**Forum mondial de l'harmonisation des Règlements
concernant les véhicules**

Règlement ONU n° 138 (Véhicules à moteur silencieux)

**Proposition de nouvelle série d'amendements
au Règlement ONU n° 138****Communication des experts de l'équipe spéciale des véhicules
à moteur silencieux***

Le texte ci-après, établi par les experts de l'équipe spéciale des véhicules à moteur silencieux (équipe QRTV), vise à préciser les principes de fonctionnement d'un système avertisseur sonore de présence pour véhicules silencieux, afin d'améliorer la sécurité routière et de réduire les incertitudes lors de la mesure des bandes de tiers d'octave. Les modifications qu'il est proposé d'apporter au texte actuel du Règlement ONU n° 138 figurent en caractères gras pour les ajouts et biffés pour les suppressions.

Figure 6

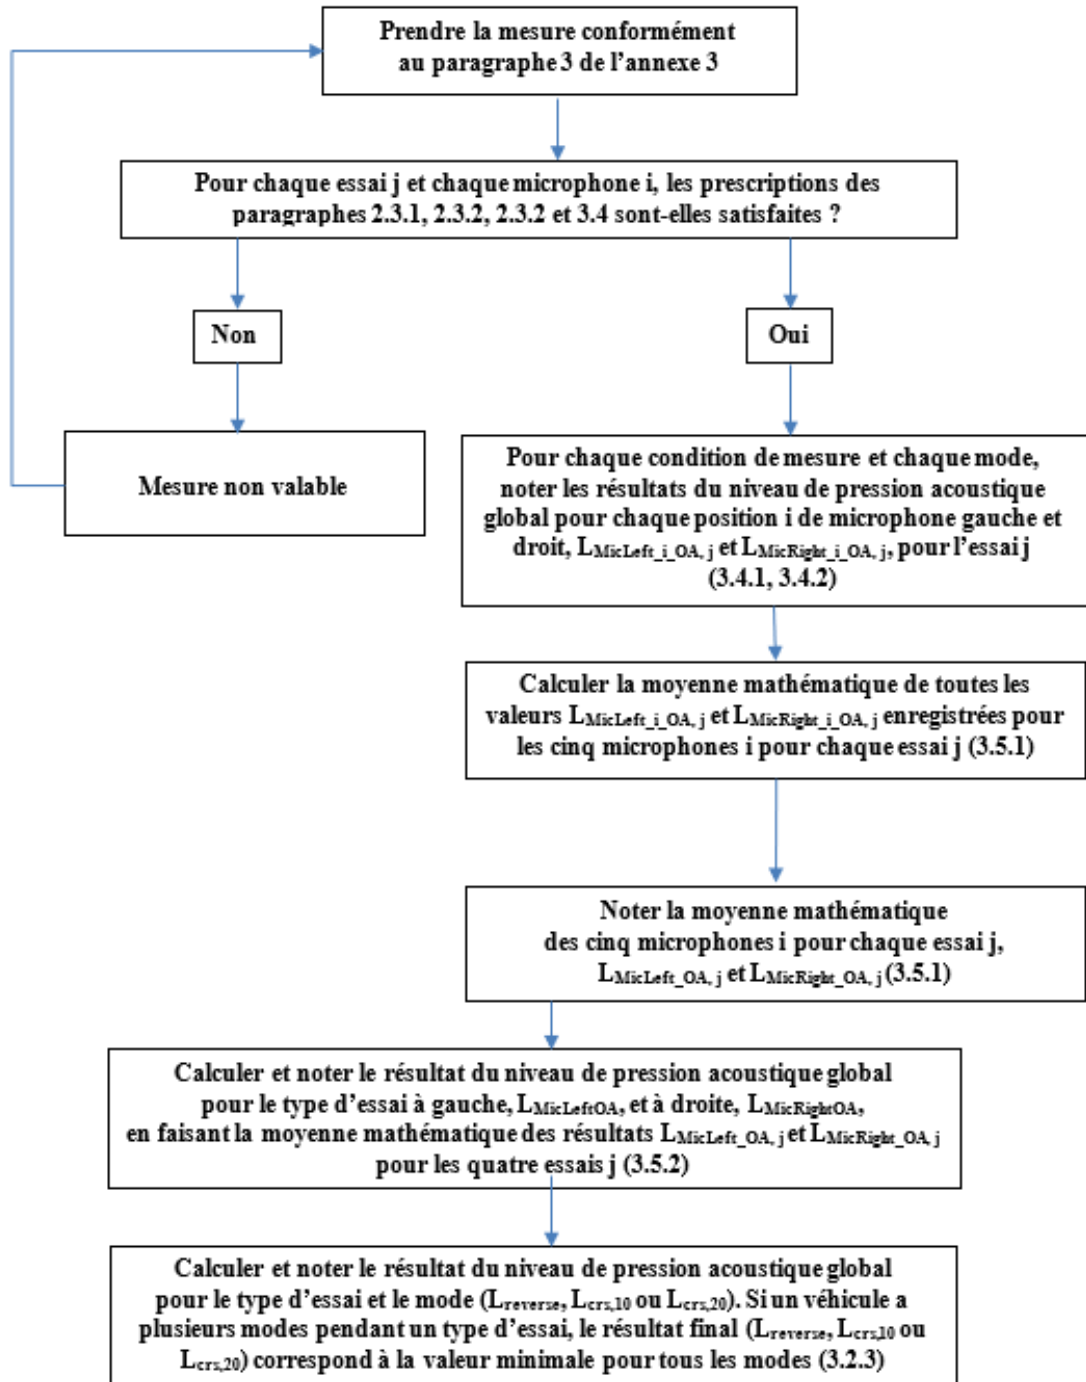
La procédure concernant le bruit de fond pour les analyses dans les bandes de tiers d'octave est représentée schématiquement à la figure 65 de l'appendice à la présente annexe.

Figure 7a
Procédures d'essai pour la mesure du changement de fréquence
 (méthode E supprimée ; méthode A ?)

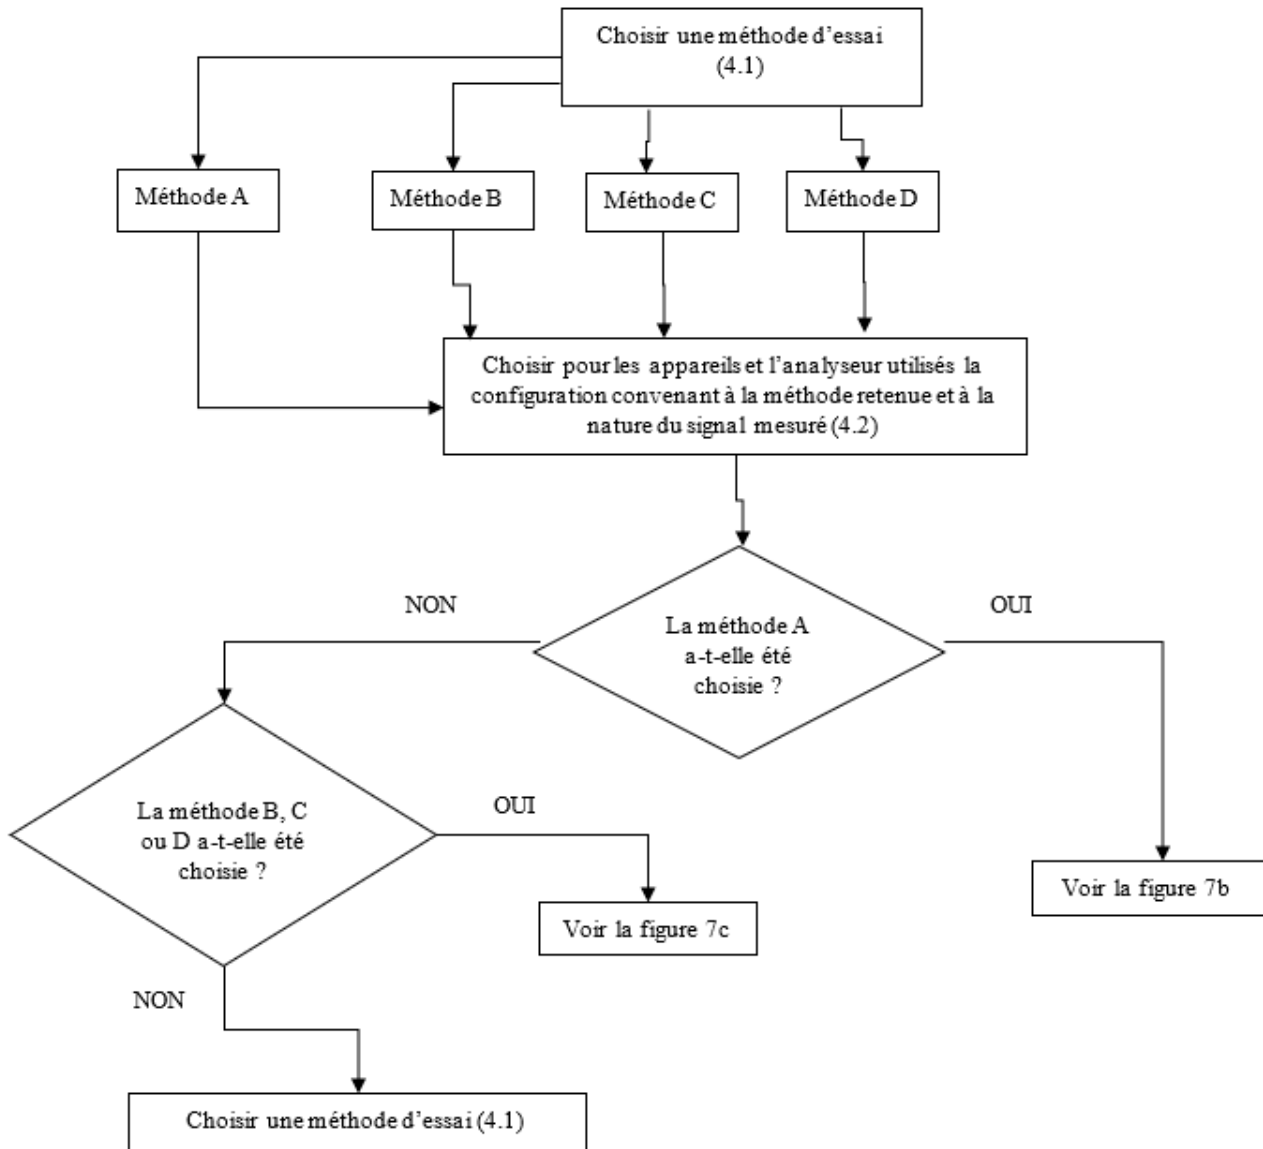
* *Note du secrétariat* : La procédure de mesure du changement de fréquence est représentée schématiquement à la figure 67a, 67b ou 67c de l'appendice à la présente annexe.
